**Wykonanie, dostawa i ustawienie masztu flagowego na dachu budynku Ministerstwa Rozwoju przy placu Trzech Krzyży 3/5 w Warszawie - odpowiedzi na pytania Wykonawców**

Rysunek nr 1

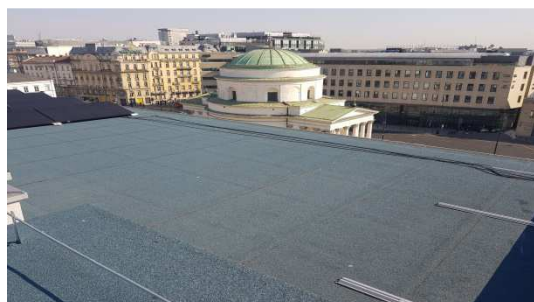
**Dzień dobry, w nawiązaniu do rozmowy proszę o przesłanie linku do ogłoszenia oraz dodatkowych informacji, zdjęć o dachu, miejsca gdzie można prowadzić instalację elektryczną.**

Prowadzenie instalacji elektrycznej zasilającej oświetlenie masztu pokazano na rysunku nr 1. Instalacje elektryczne należy doprowadzić i zainstalować w tablicy rozdzielczej elektrycznej umieszczonej na elewacji maszynowni oraz wpiąć do istniejącej w budynku instalacji (dobór i montaż zabezpieczenia w tablicy elektrycznej należy do Wykonawcy). Zamawiający dopuszcza wykorzystanie do poprowadzenia instalacji ułożonych na dachu budynku profili i koryt instalacyjnych istniejącego systemu fotowoltaicznego, ulokowanego na dachu budynku.

— PROWADZENIE INSTALACJI ELEKTRYCZNEJ ZASILAJĄCEJ OŚWIETLENIE
